SUPERINTENDENCIA DE INDUSTRIA Y COMERCIO	
RAD: 11-66603- -5	FECHA: 2013-01-24 10:57:05
DEP: 2020 DIRECCION DE NUEVAS CREACIONES	EVE: 1 REGISTRO/DEPOSITO/CONCESION/DEPOSITO
TRA: 2 PATENTES DE INVENCION	FOLIOS: 5
ACT: 519 PRESENTACION

Como resultado del Examen de Fondo realizado, con fundamento en el Artículo 45 de la Decisión 486 de la Comisión de la Comunidad Andina, se comunica:

Título de la solicitud: "Sistema modular para edificación progresiva"

Fig. 4 del documento ES 2279096

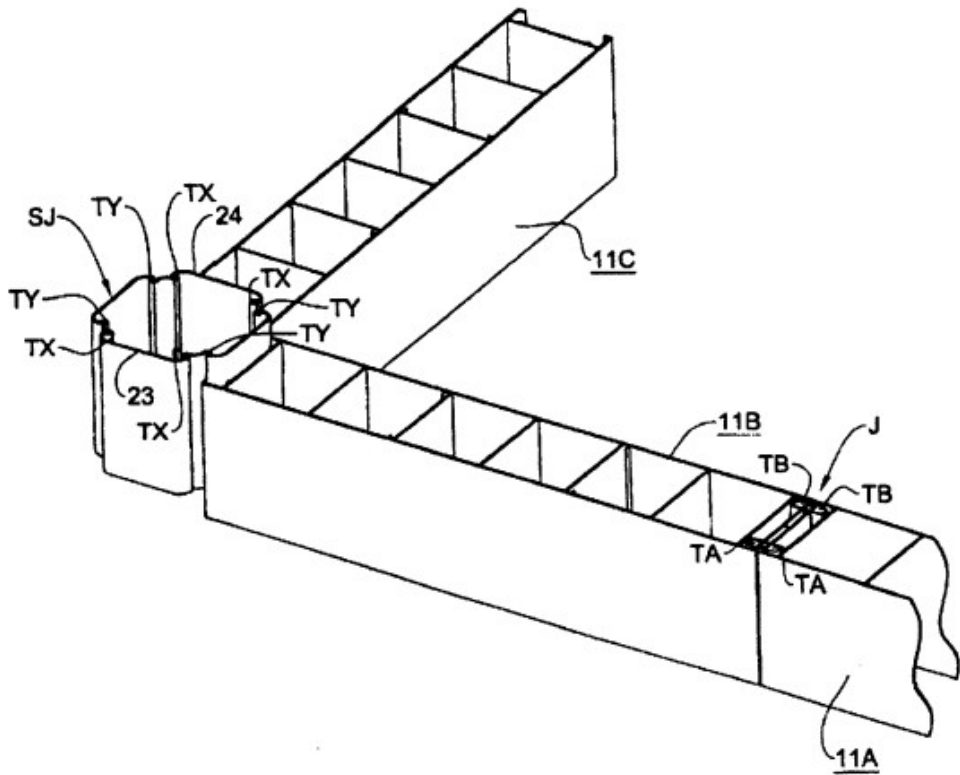
Características esenciales	D1
Sistema de construcción a base de elementos huecos, que incluye:	Conjunto de construcción para un edificio a partir de módulos prefabricados de material termoplástico, que comprende:
Piezas prefabricadas (13)	Módulos prefabricados (11) (Fig. 4, Col. 3, línea 64 – Col. 4, línea 54).
Postes con cuatro puntos de conexión (4).	Elemento de unión (SJ) de cuatro caras (Fig. 4, Col. 5, líneas 25-27)

Los postes cuentan con una ranura (8).	Los elementos de unión están formados por paneles (21) que terminan en una pestaña de enganche flexible (C1, C2) provista de una porción larga y de una porción corta curvada hacia el interior (reivindicación 12).
--	--

En la tabla anterior se comparan las características técnicas enseñadas en la reivindicación 1, con la anterioridad D1, de lo anterior se concluye que el sistema de construcción para el que se busca protección ya era conocido en el estado de la técnica como se evidencia con la anterioridad encontrada.
